OBSERVATIONS DANS LE CADRE DE L'ENQUÊTE PUBLIQUE DU PLU

Zone 1AU

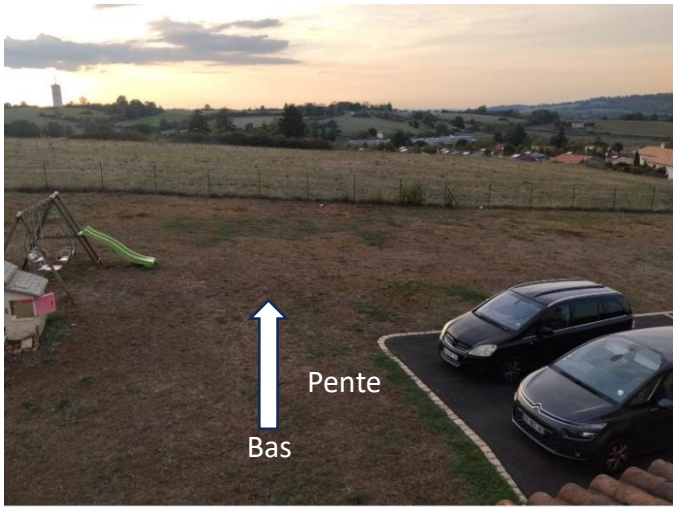
Située à proximité immédiate de notre habitation

Préservation de l'intimité de l'habitation existante

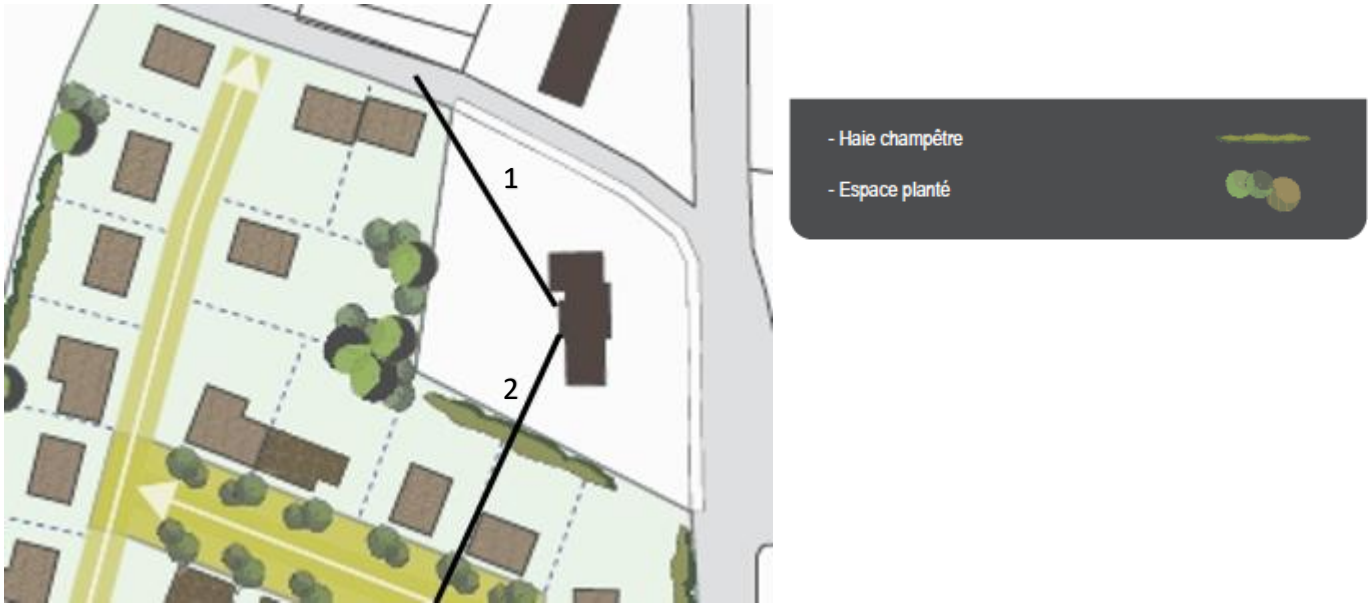
Notre habitation se situe en contrebas du secteur actuellement identifié en zone 1AU :

Cette configuration particulière doit, selon nous, être prise en compte dans l'aménagement du futur lotissement. En effet, même des constructions de hauteur relativement modérée auront, du fait de cette différence de niveau, un impact visuel important depuis notre propriété et réduiront fortement la vue dont nous bénéficions actuellement. La pente naturelle du terrain accentuera également la perception de la hauteur des constructions depuis notre habitation, celles-ci étant implantées sur un terrain situé en surplomb.

La situation serait particulièrement préjudiciable en cas de construction de maisons comportant un étage. Une habitation située en hauteur par rapport à notre maison créerait des vues directes et plongeantes vers notre propriété, notamment vers la baie vitrée principale de notre séjour. Cela entraînerait une perte importante d'intimité dans notre habitation et dans notre espace extérieur.

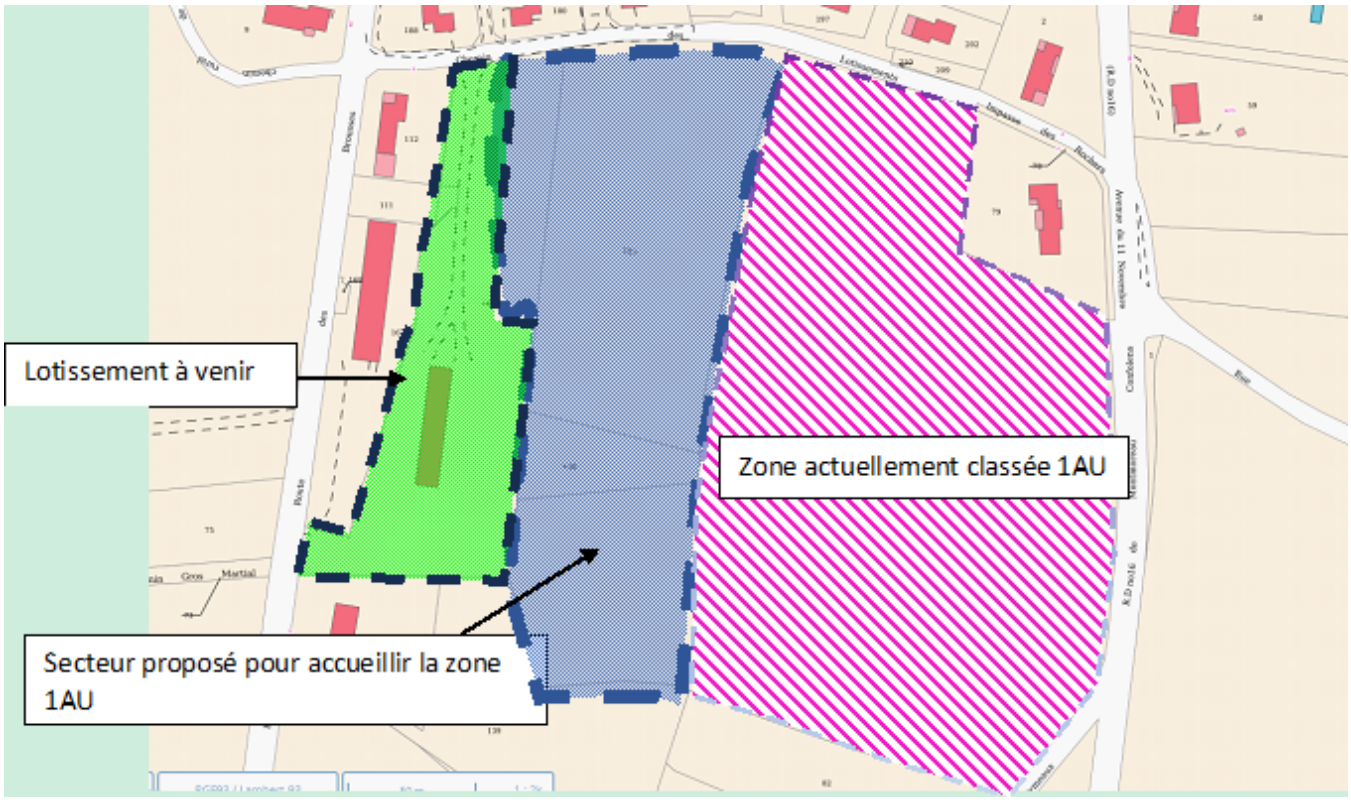
- Déplacer la zone 1AU vers la zone bleue permettrait d'assurer une continuité avec le lotissement prévu en zone UB.
    - Notre démarche ne vise pas à remettre en cause le principe d'une urbanisation du secteur, mais à proposer qu'un autre emplacement soit étudié afin de limiter les impacts sur les habitations existantes et d'assurer une urbanisation plus cohérente du secteur.

La zone verte est en zone UB, un futur lotissement doit se construire prochainement.

Pourquoi la zone 1AU en rose ne sera pas remplacé par la zone bleue qui viendrai compléter le lotissement qui va se monter.
